Respostas ao pedido de esclarecimento

**EDITAL ATO CONVOCATÓRIO 020/2020**

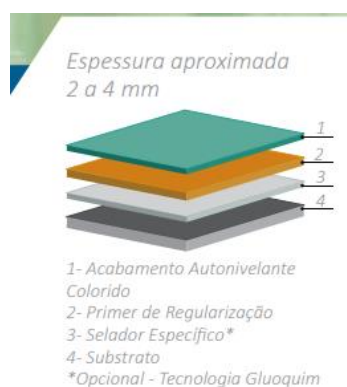
Não consta nos projetos disponibilizados indicação dos locais onde as paredes terão revestimento em chapa de inox conforme serviços 21.1, 21.2, 31.1 e 31.2 da planilha de arquitetura. Podem disponibilizar o arquivo com esse detalhamento para que possamos estimar os custos dos serviços?

**RESPOSTA:** Documento disponibilizado na revisão dos anexos I e II disponibilizados no site da Fundação Butantan em 04/02.

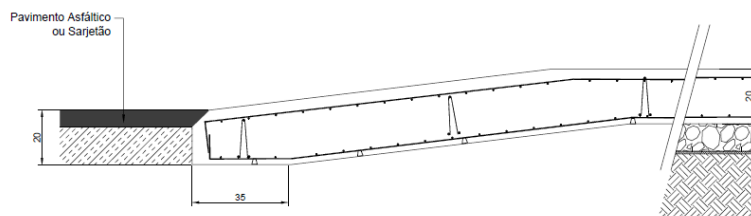
Não identificamos nos projetos disponibilizados o tipo do material a ser aplicado na Rua projetada e ampliação da rua existente – acesso ao biotério. No projeto DETALHES TÍPICOS DE PAVIMENTAÇÃO DE CONCRETO indica que o revestimento do pavimento é asfalto, porém não consta detalhes do dimensionamento e composição desse pavimento. Caso esse serviço seja escopo dessa licitação, podem nos enviar o detalhamento necessário para orçamentação do item?

**RESPOSTA:** Documento disponibilizado na revisão dos anexos I e II disponibilizados no site da Fundação Butantan em 04/02.
